Wettbewerb für eine neue evangelische Kirche in Buchs, Kt. St. Gallen.

Aus dem Bericht des Preisgerichtes.

I. Preis (1000 Fr.), Entwurf Nr. 2. — Verfasser Schäfer & Risch, Architekten, Chur und Zürich. — Ansicht und nachträglich erstelltes, bereinigtes Modell aus Nordost.

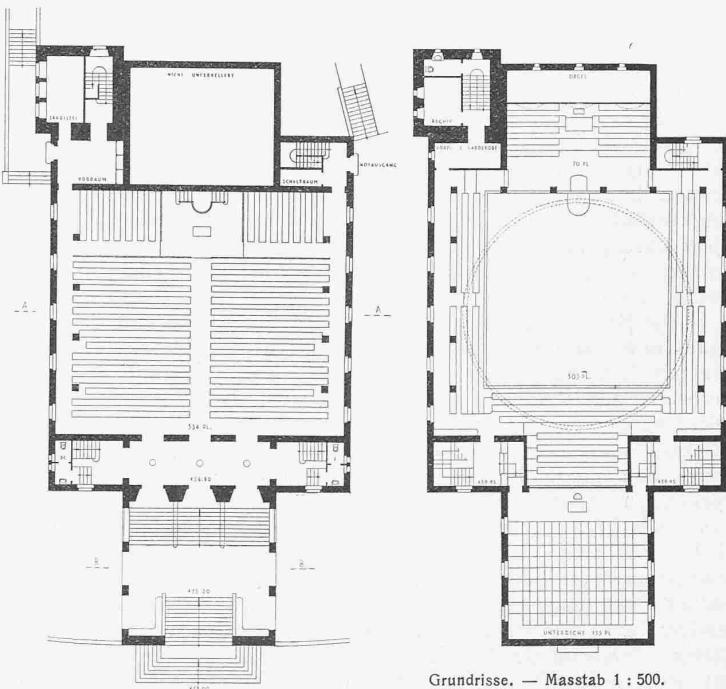
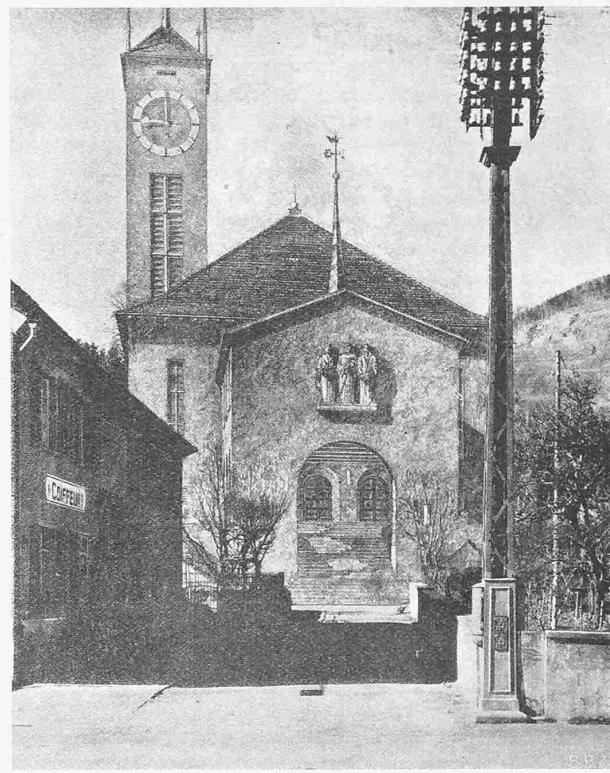
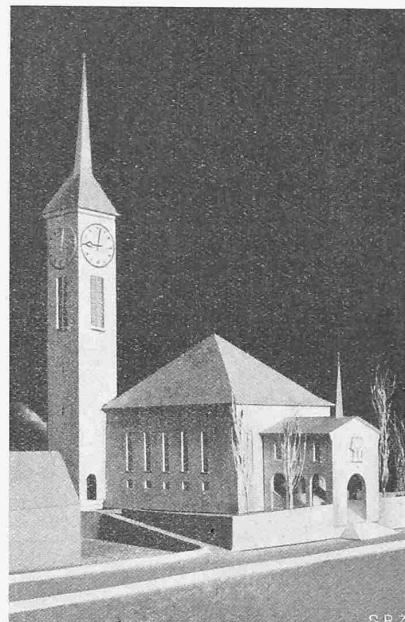
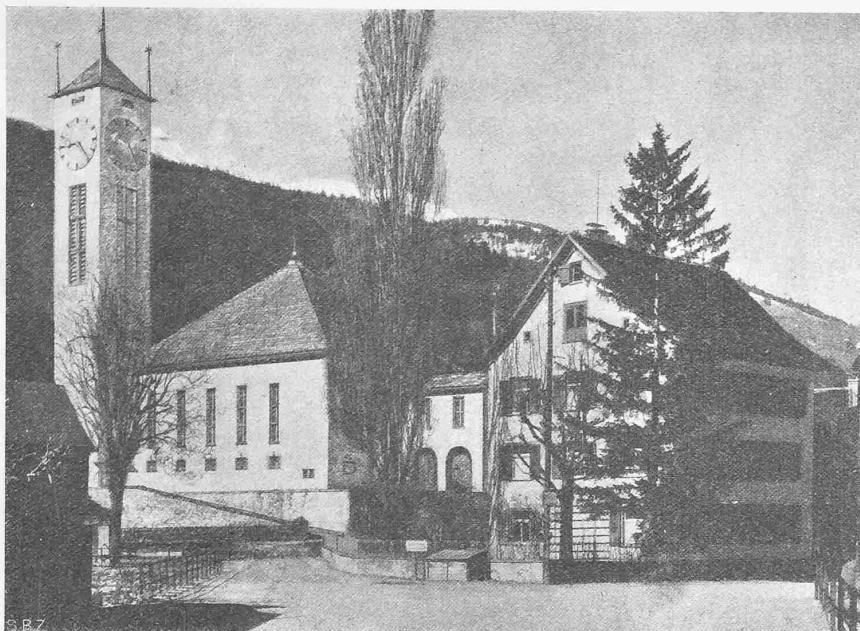
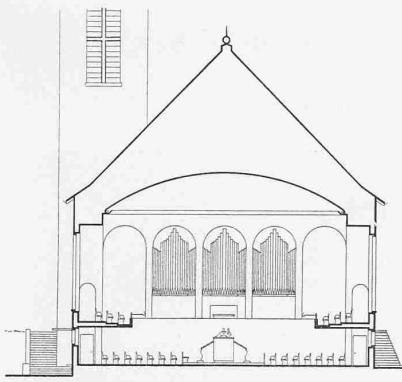
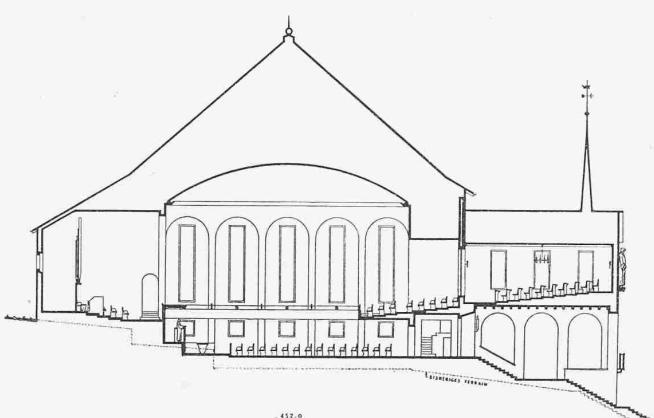
Nr. 2 „Gallus“. Bei diesem Entwurf sind Situation, Grundrissgestaltung und insbesondere die Anpassung an das vorhandene Gelände außerordentlich gut durchgeführt. Charakteristisch ist die schöne, gut abgewogene Raumfolge von Vorhalle mit Treppenanlage bis Kircheninneres. Vorteilhaft ist die Anordnung der Sitzplätze im Erdgeschoss und auf den Emporen mit möglichst geringen Hördistanzen, dagegen sind die Bänke im Erdgeschoss entschieden zu lang. Kanzel und Taufstein liegen richtig im Zentrum des Kirchenraumes. Die Emporen-Nische gegenüber der Kanzel gliedert sich unorganisch in das sonst gute Raumsystem ein, dieser Mangel kann jedoch leicht behoben werden. Die erhöhte Lage des

Unterrichtszimmers ist zu begrüssen, seine Angliederung als Erweiterung des Kirchenraumes ist in diesem Projekt am besten durchgeführt. Die guten Qualitäten des Grundrisses kommen auch beim Aufbau zum Ausdruck, indem entsprechend dem Terrain eine gute Steigerung nach rückwärts angestrebt und auch erzielt ist. Weniger befriedigend wirken der Turmabschluss und das Zeltdach über dem Kirchenraum, was besonders aus der einen Perspektive hervorgeht. — Kubikinhalt Kirche 8715 m³, Turm 1723 m³, total 10438 m³.

II. Preis (600 Fr.), Entwurf Nr. 3. — Verfasser Rittmeyer & Furrer, Architekten, Winterthur. — Ansichten aus Nordosten und Osten.

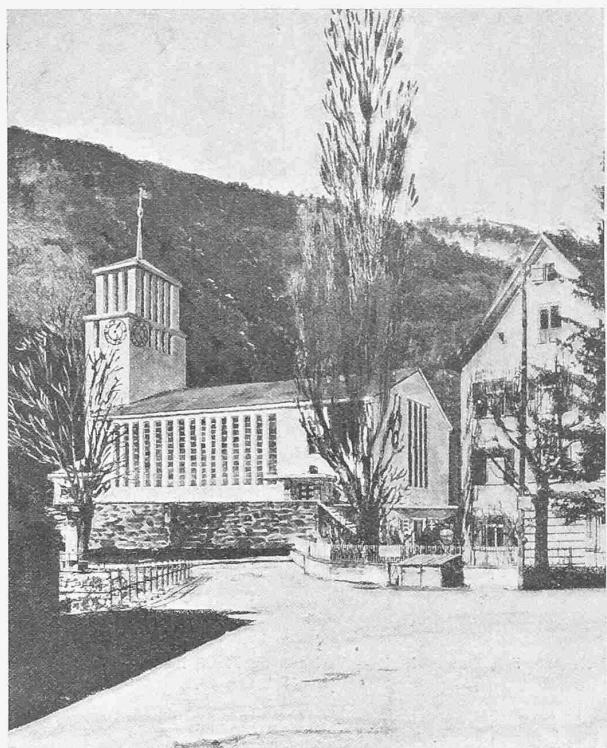
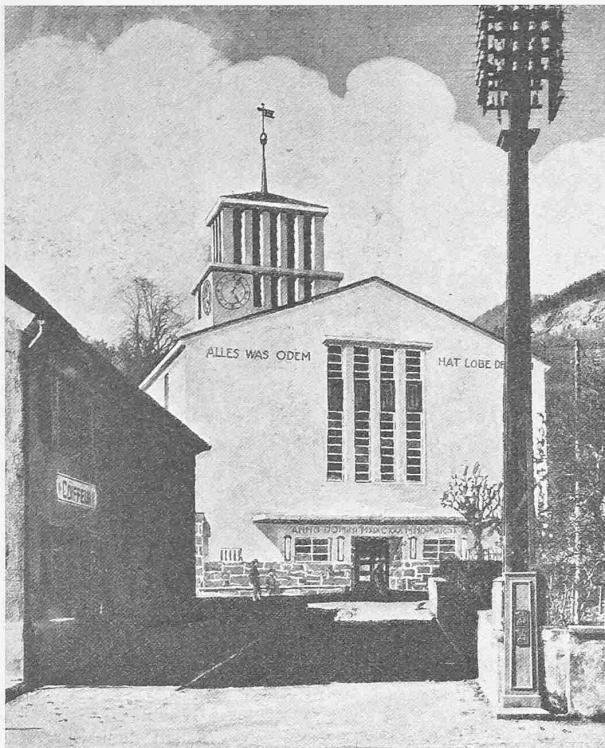
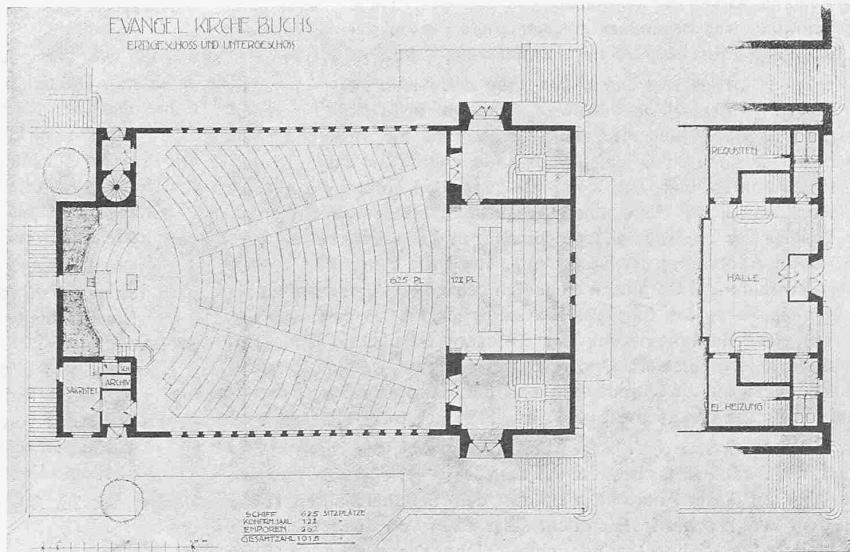
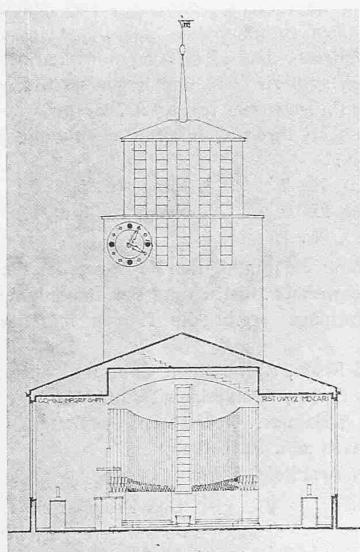
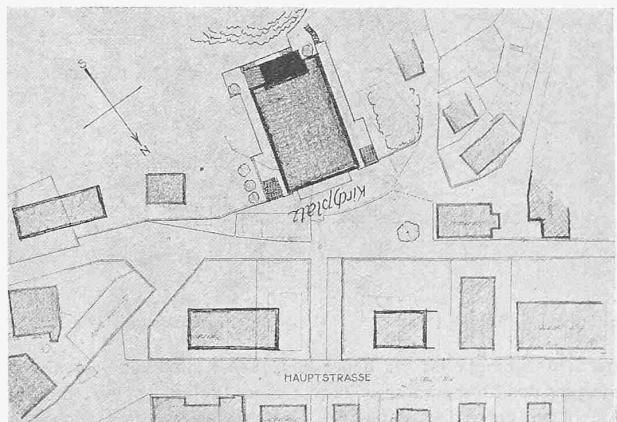
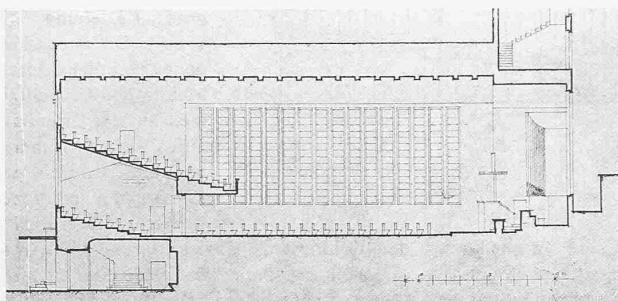
Nr. 3 „Alles was Odem hat, lobe den Herrn“. Die Längsaxe der Kirche ist zu stark nach Westen abgedreht, sodass die Eingangsfassade ausgesprochene Nordlage erhält und die Beziehung zur Hauptstrasse dadurch ungünstig beeinflusst wird. Die axiale Grundrissdisposition ist klar. Die Idee einer gedeckten Zufahrt ist anzuerkennen. Der in die Halle hineingestellte, zu kleine Windfang und die Lösung der beiden Haupttreppenanlagen kann nicht befriedigen. Die radiale Anordnung der Bestuhlung, sowie die Unterbringung des Unterrichtszimmers ist gut. Weniger zu befriedigen vermag die vorspringende Partie der Empore. Die seitlichen Freitreppe sind viel zu steil. Der Gesamteindruck des Außens ist überzeugend. Die Fassaden weisen eine selbständige Behandlung auf, weniger befriedigend dagegen ist die Turmlösung und die Haupteingangspartie. — Kubikinhalt der Kirche 9988 m³, Turm 1166 m³, total 11154 m³.

III. Preis (400 Fr.), Entwurf Nr. 1. — Verfasser von Ziegler & Balmer, Architekten, St. Gallen. — Ansichten aus Nordosten und Osten.

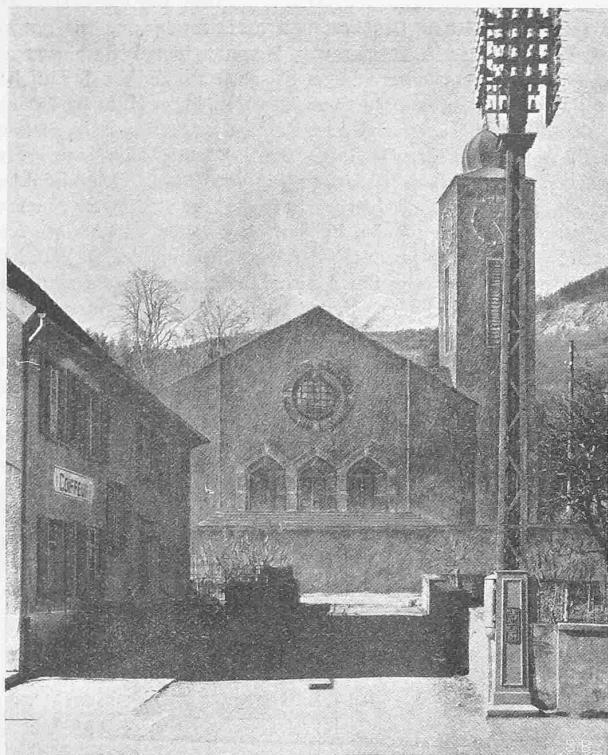
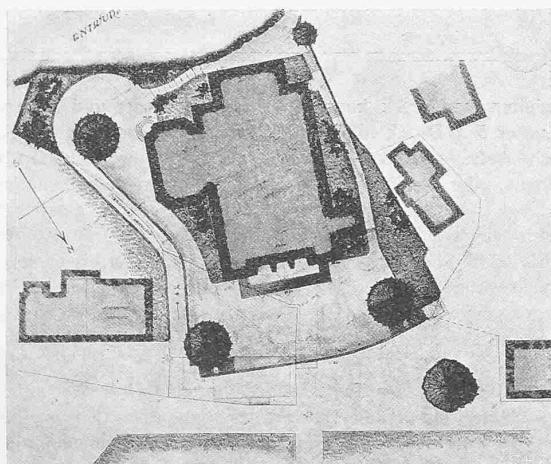
Nr. 1 „Sirach 8, 11“. Der Verfasser glaubt, die Kirche möglichst nach rückwärts bzw. nach dem Berg verlegen zu müssen. Die Wirkung dieser Anordnung ist aus den Seitenansichten sowie aus dem Längsschnitt ersichtlich. Abgesehen von den praktischen Nachteilen (bei Schnee) würde eine solche Disposition zu einer

Konkurrenzierung zwischen dem Berg und der Kirche führen. Die Einfügung der Bauanlage in die örtlichen Verhältnisse ist nicht voll geeglückt, insbesondere sind die Treppezugänge mit der Hauptstrasse in keine gute Beziehung gebracht. Die anzuerkennende räumliche Durchbildung des Kirchenraumes auf der Grundlage eines klaren Grundrisses leidet durch den Einbau der seitlichen Empore. Unerfreulich ist die Angliederung des Konfirmandensaals durchgeführt, was auch in der äußeren Erscheinung zum Ausdruck kommt. Die Zusammenlegung der Aborte mit gemeinsamem Vorplatz ist nicht annehmbar. Der äußere Aufbau ist formal gut, dagegen lässt das Projekt mit Rücksicht auf die Umgebung die auf dieser Baustelle notwendige Höhenentwicklung der Kirche vermissen, was jedoch eine wesentliche Steigerung des Kubikinhaltes zur Folge haben würde. Die verschiedenen Fenster- und Türöffnungen wirken sehr ungünstig. Die Schallöffnungen sind zu klein und liegen zu tief. — Kubikinhalt der Kirche 6370 m³, Turm 695 m³, total 7065 m³.
